OBSERVACIONES DE ALBERCA OLIMPICA

Con base en la solicitud de revisión de la estructura del vaso de la alberca que se encuentran dentro de las instalaciones de la alberca olímpica que ubica dentro del parque Guadiana en avenida Universidad (Fig. 1.1 y 1.2), se realiza la visita para la inspección y revisión de la estructura.

RELACION DE NIVELES CON RESPECTO A MANTO FREATICO, PISTA DE TARTAN Y VASO DE LA ALBERCA

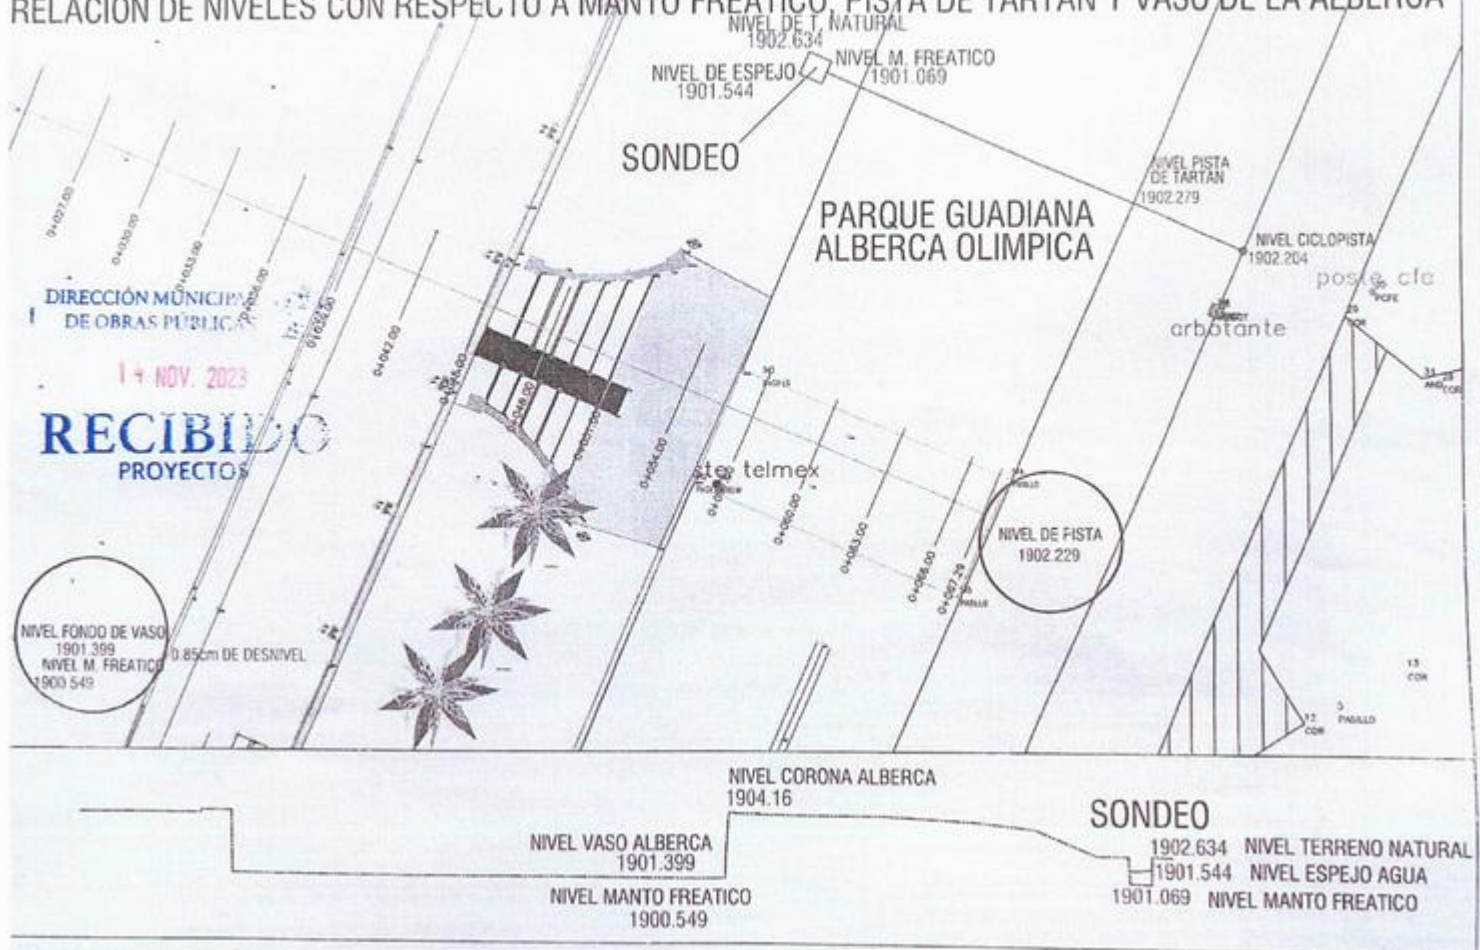
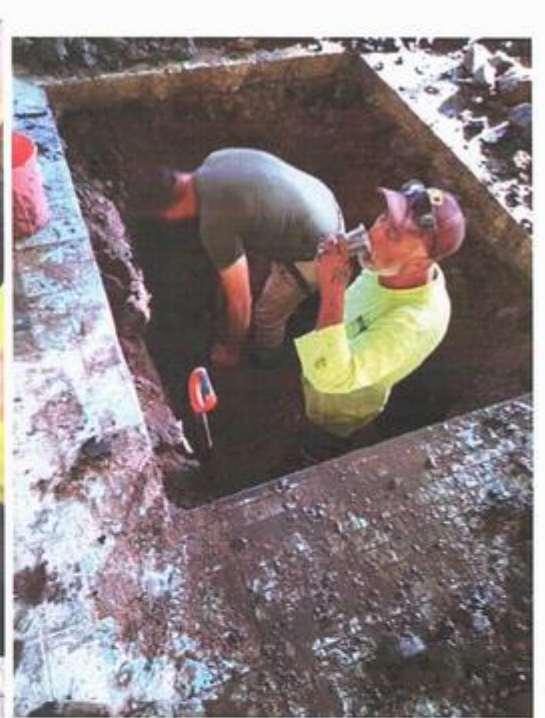
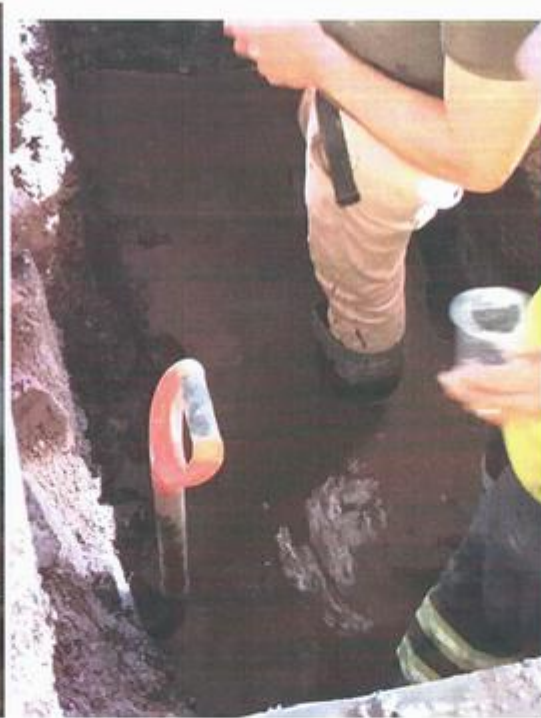
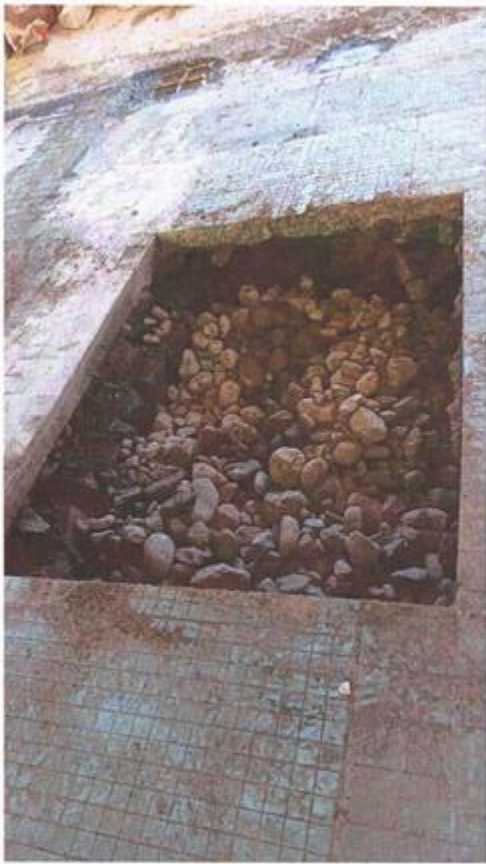
En un inicio del proyecto se comentó que era necesario realizar sondeos de penetración estándar a 5 y 10m para conocer el estado del suelo debajo del vaso, así como escanear para conocer oquedades y nivel aguas freáticas, pero se realizaron únicamente sondeos o pozos a cielo abierto dentro del vaso existente. En el que se observó en tiempo de lluvias, que el nivel freático subió, por lo cual, para proteger el relleno del material de banco con el cual se rellenara para la nueva profundidad, se complementó colocando una geomembrana entre el vaso existente de la alberca y el terraplén que se colocara, para evitar humedades, si en determinado momento por las fallas que tenía el vaso existente, se pudiera filtrar el agua, esta debe de ir lo más adherida posible al vaso y a la mampostería, evitando pliegues.
